7.1 計画段階環境配慮書に対する関係地方公共団体の長及び一般の意見の概要、並びに事業者の見解

(仮称) 青森沖洋上風力発電事業計画段階環境配慮書に対する
環境の保全の見地からの意見について

7.1.2 青森県知事の意見に対する事業者の見解

表 7.1.1 (1) 計画段階環境配慮書に対する青森県知事の意見と事業者の見解

図 7.2.1 事業実施想定区域の位置及びその周辺の状況
(計画段階環境配慮書時点)

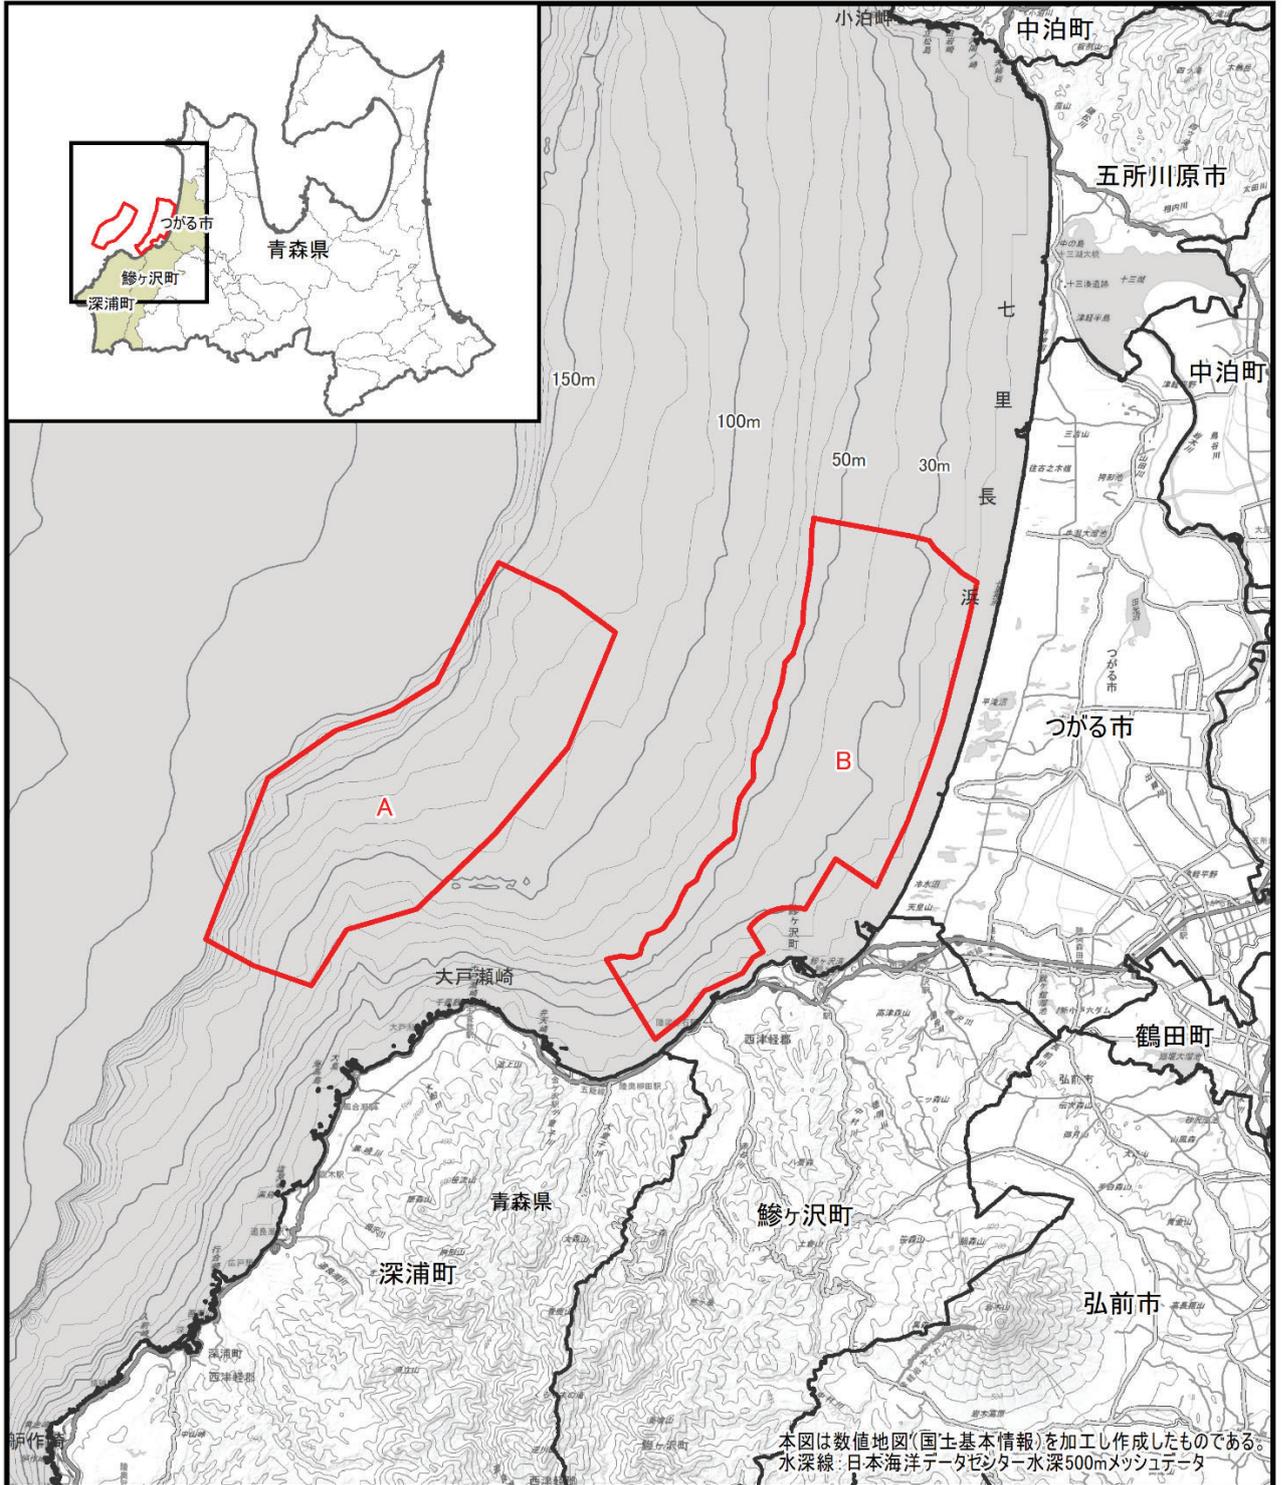
| No. | 意見 | 対応方針 |
|-----|--|---|
| 8 | 海域に生息する動物について、事業実施想定区域のうち着床式基礎のエリアを対象に予測及び評価を行っているが、浮体式基礎のエリアにおいても当該動物に重大な影響を及ぼすおそれがあることから、浮体式基礎のエリアを含めて予測及び評価を行い、環境影響評価方法書以降の手续における留意事項を整理すること。 | 浮体式エリアとしていた区域については、現段階では公募占用区域の指定のめどが立っておらず、方法書以降では着床式エリアのみとして手続きを進めさせていただきます。 |

また、事業実施想定区域として提示していた浮体式エリアについては、再エネ海域利用法に基づく議論がなされていないことから、浮体式エリアについては提案を取り下げ、着床式エリアのみとした。

図 7.2.5 事業実施区域の比較

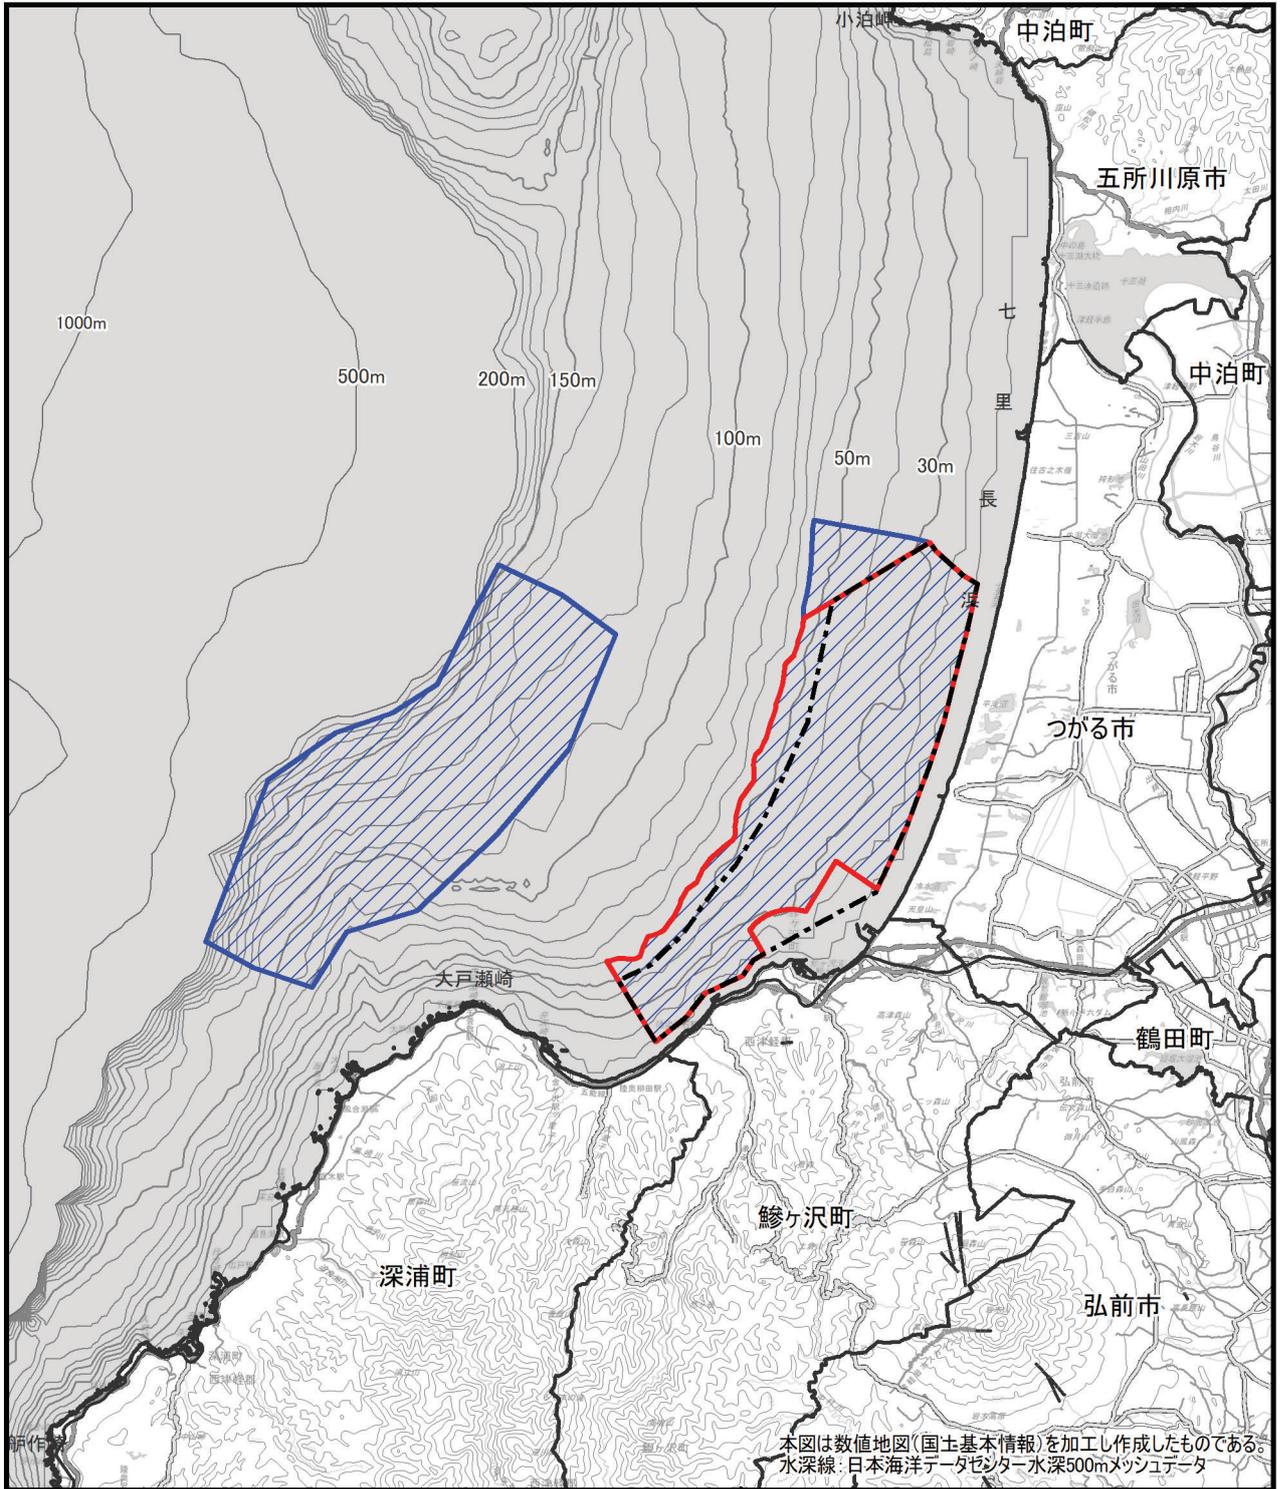
対象事業実施区域は、着床式として提示していたエリアについて、青森県沖日本海（南側）における法定協議会（令和2年12月25日）の資料5で示された「有望な区域」で示される北西から西方にかけてのラインに合わせた。
